Dodatek č. 3 ke smlouvě o dílo

OZNÁMENÍ ZMĚNY		číslo OZ: 2		
Zhotovitel:	BUILDER CONSTRUCTIONS s.r.o.			
Investor:	Obec Větrušice	Datum: 1.7.2019		
Název akce: Rekonstrukce nevyužívané budovy hasičské zbrojnice (bez č.p.) v obci Větrušice				
Způsob odeslání / předání datum:	poštou <input type="checkbox"/>	e-mailem <input type="checkbox"/>	faxem <input type="checkbox"/>	osobně <input checked="" type="checkbox"/>
Odkazy na	specifikaci:			
	na výkresy:			
	na rozpočtové podklady:			
	na jinou část smlouvy:			
Předmět změny: 1) změna zateplení v půdním prostoru				
Popis a zdůvodnění změny:

S: Rekonstrukce a zateplení zbrojnice na pozemku st. 289 v k.ú. Větrušice u Klecan

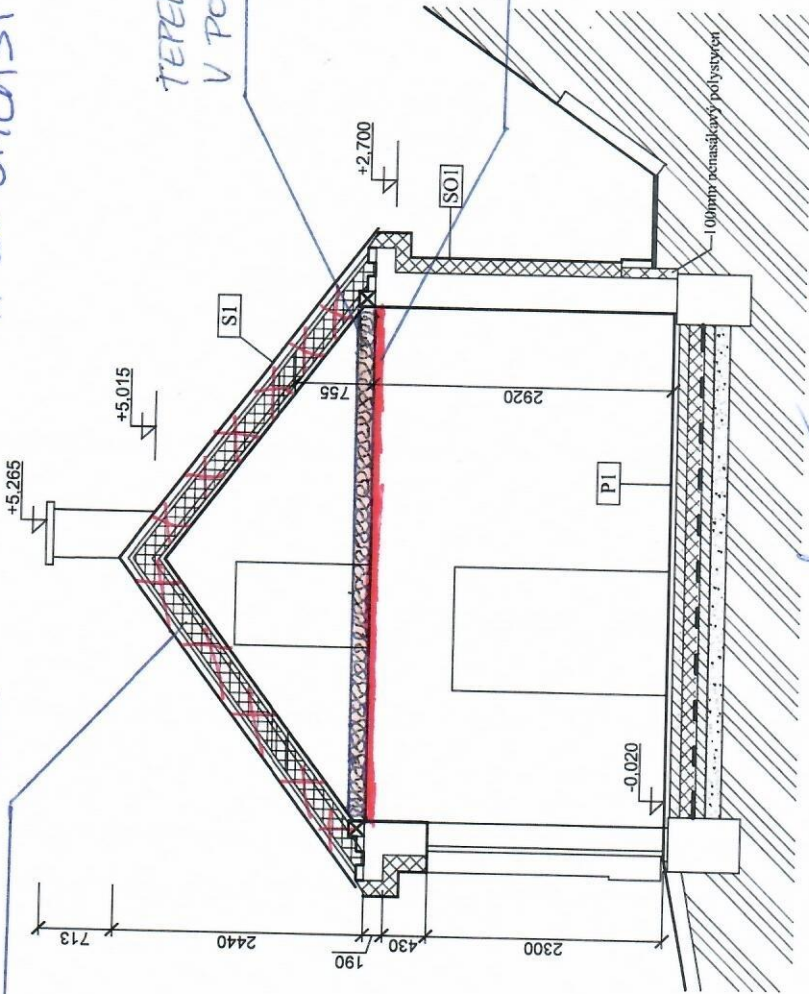
ZRUŠENA IZOLACE
VE STREŠE TL. 200 mm

* SOUHLASÍ SE SKUTEČNÝM
ŘEZ
PROVEDENÍM.

TEPELNÁ IZOLACE
V PODHLEDU NAD TL. 200 mm
